調 查 報 告

壹、案由：113年4月3日上午7時58分發生強震後，新北捷運環狀線板新站至橋和站間之軌道，疑似有11處發生位移受損情事，初步評估橋梁復原工程約需花費新臺幣4億餘元，且預估至少要修復1年以上。究軌道位移之原因為何？有無涉及設計、施工或維護不良等人為因素？均有深入瞭解之必要案。

圖1 施工圖調坡板銑孔深度圖

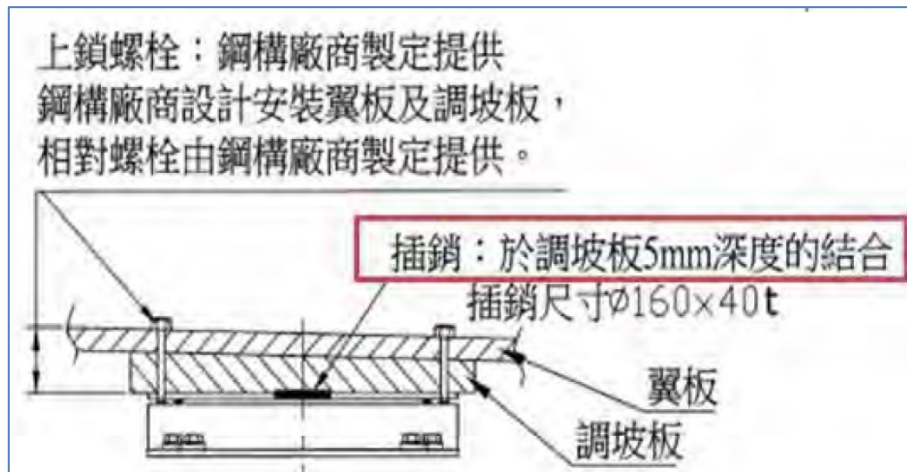
(三)經查本案施工單位所繪製之施工圖，顯示其調坡板銑孔深度僅5mm深度(如圖1所示)。惟現場調查時，量測調坡板銑孔深度達41mm(如圖2所示)，即實際銑孔深度遠大於施工圖規定之值。如此將造成插銷上方有36mm的贅餘空間，連同施工圖要求的5mm結合深度(共計41mm)，完全足以容納高度僅40mm的插

圖5 支承插銷跳脫樣態分類示意圖

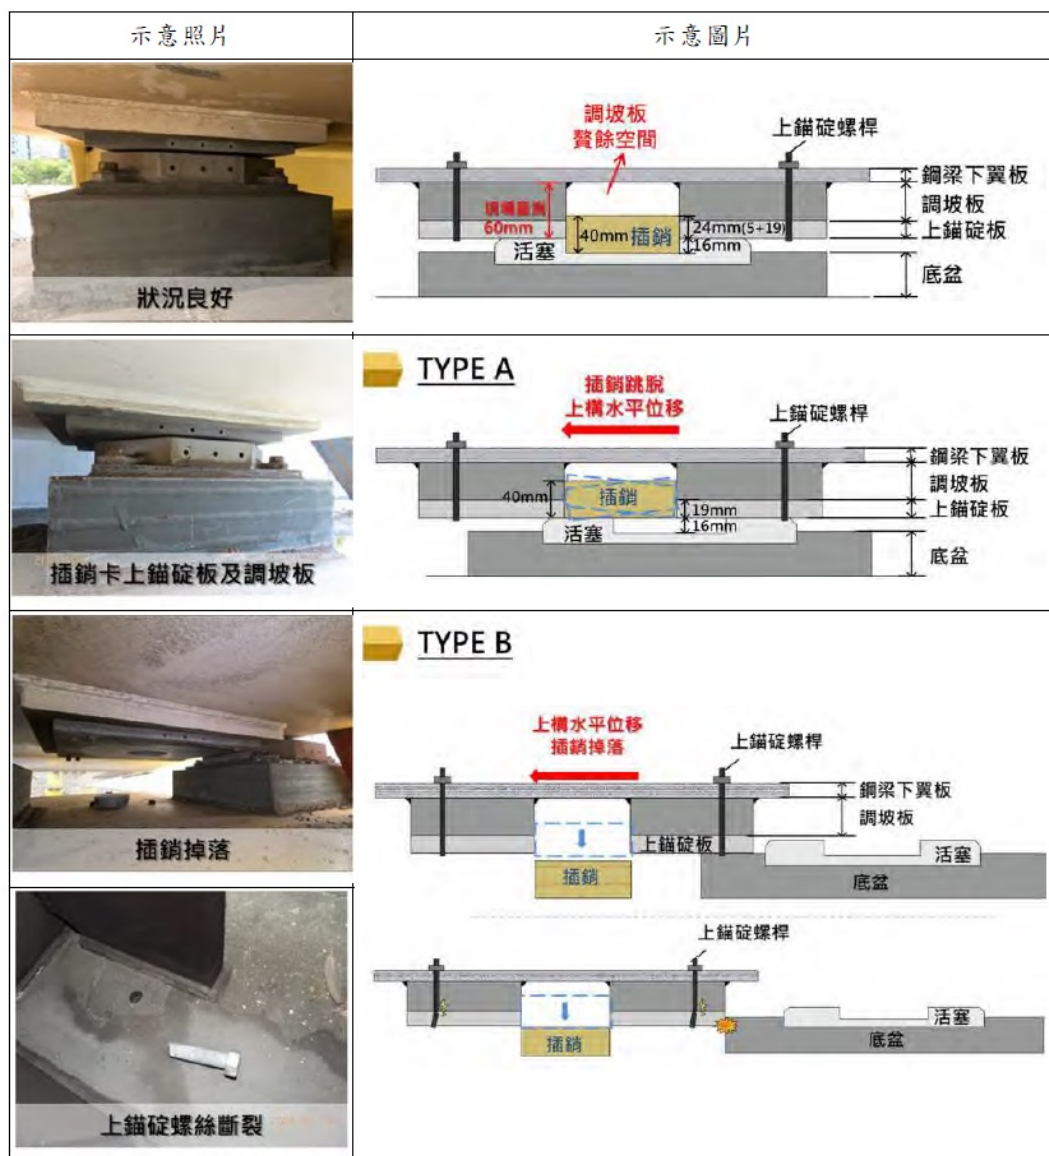
銷，使得地震下有機會因搖晃而整體彈跳至活塞上方銑孔內，致使插銷喪失上錨碇版和下方活塞盤間剪力傳遞功能，進而產生上、下盤錯位。據執行支承現況調查的新北市土木技師公會將災損橋梁頂升後果然發現，插銷在地震力作用下脫離活塞，卡在盤式支承上盤或因上下盤錯位後、掉落至帽梁上，其二種態樣照片如圖3、圖4所示，破壞機制示意如圖5。另外，插銷跳脫亦造成拉拔板損壞，如圖6所示。

圖8 鋼箱梁位移方向示意圖

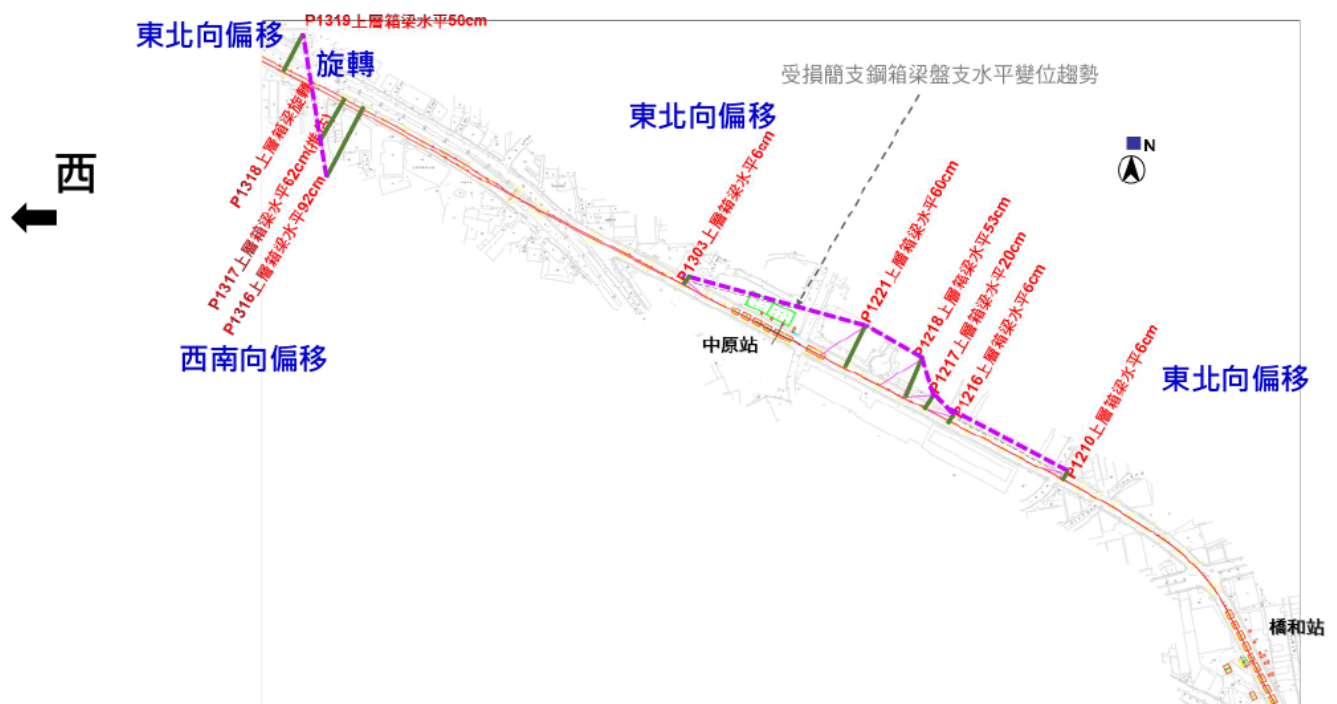
版「鐵路橋梁耐震設計規範」也是如此，其有關防落長度及防落設施規定移至8.5節，但條文內容仍與95年版大同小異，依舊未明確規範防落設施具體形式(名稱)、內涵、功用、設置方式等，且依舊僅針對縱向(行車)方向規定。據新北捷運局簡報資料，本次0403地震造成11處鋼箱梁產生錯位、軌道變形，其中5處位於橋和站與中原站間，5處位於中原站與板新站間，剩餘1處則在景安站附近。鋼箱梁最大位移量達到92cm(如圖8所示)，致軌道變形斷裂，所幸當時並無列車在災損路段運行，否則後果不堪想像。
